Комитет по внутреннему транспорту

Сто пятьдесят шестая сессия

Предложение по исправлению 1 к Пересмотру 6 Правил № 37 (лампы накаливания)

Записка секретариата*

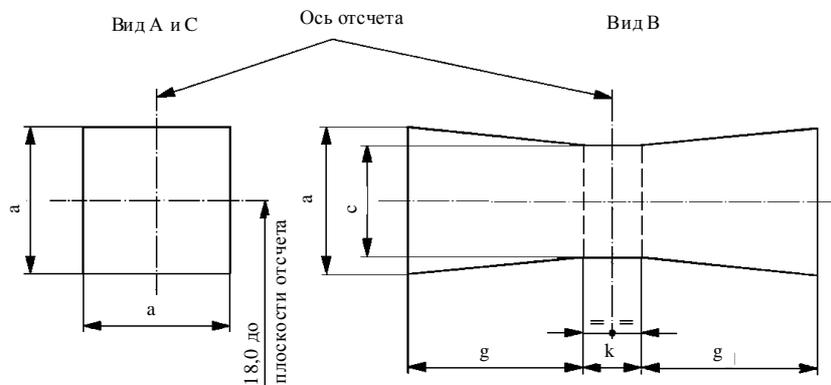
Спецификация H1/1, чертёж, Вид С, заменить знак "€", обозначающий угол, знаком "ε", как показано ниже:

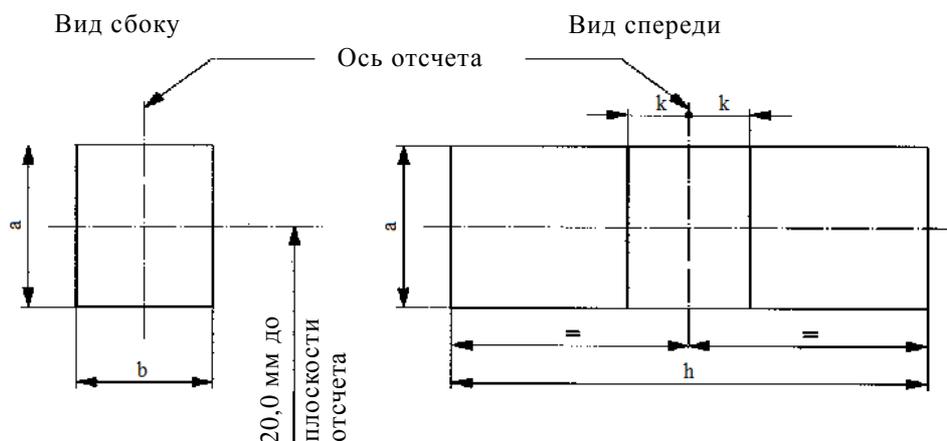
Спецификация H21W/2, чертеж, вертикально расположенный текст, заменить "20,2 мм до плоскости отсчета" словами "20,0 мм до плоскости отсчета", как показано ниже:

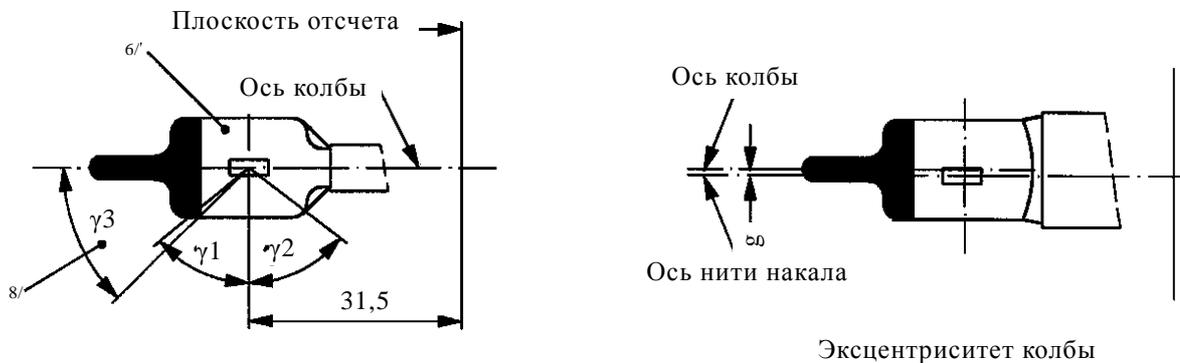
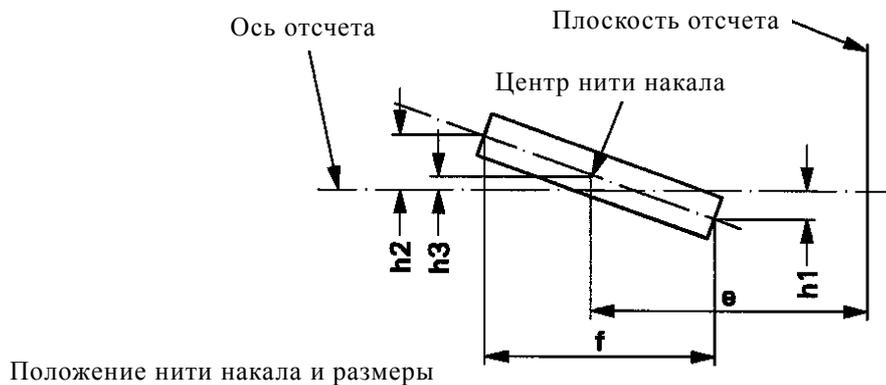
Спецификация HV4/2, сноска около значка γ_3 , заменить вторую сноску 6/ сноской 8/, как показано ниже:

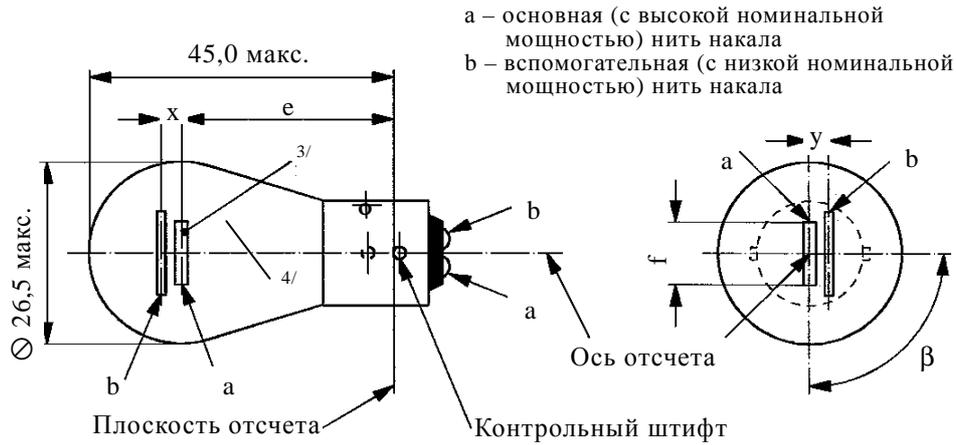
Спецификация P21/5W/1, размер в верхней левой части чертежа, заменить размер "55,0 макс." размером 45,0 макс." (как в Пересмотре 5 Правил), как показано ниже:

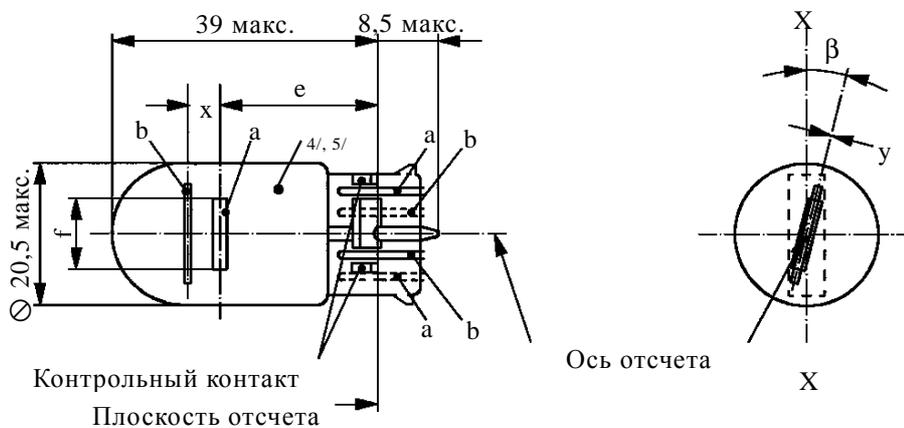
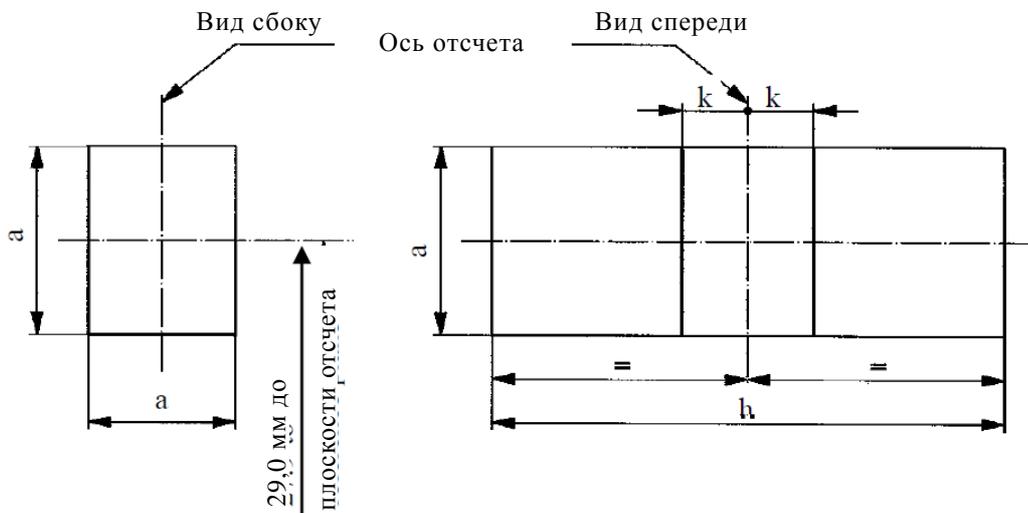
Спецификация WR21/5W/1, чертеж, исправить, как показано ниже:
